[改善箇所説明図]

不具合発生箇所 冷却ファン駆動装置

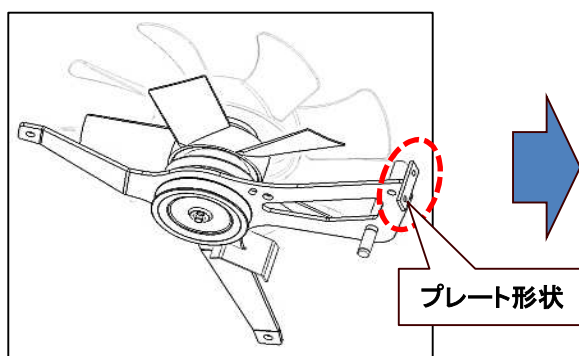
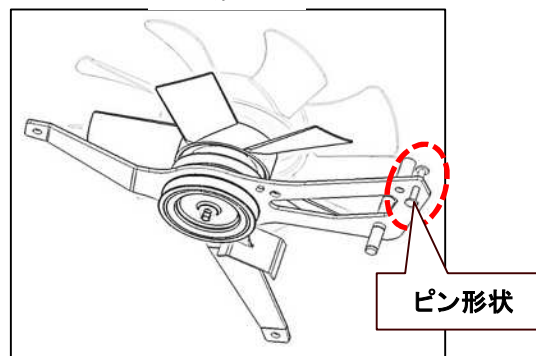
誤品

正規品

刈取脱穀作業車のエンジン冷却ファン駆動装置において、生産工程での作業管理が不適切なため、当該装置内部部品が、正規のものと異なる部品が組み込まれたものがある。そのため、冷却ファンを保持するベアリングが破損し、最悪の場合、冷却ファンが回転せず、エンジンのオーバーヒートに至るおそれがある。

全車両、冷却ファン駆動装置を正規品へ交換する。

- ①冷却ファン駆動装置の 内の形状で識別する。
- ②改善実施済車には、型式銘板の近傍に リコール届出番号の入ったステッカーを貼付する。
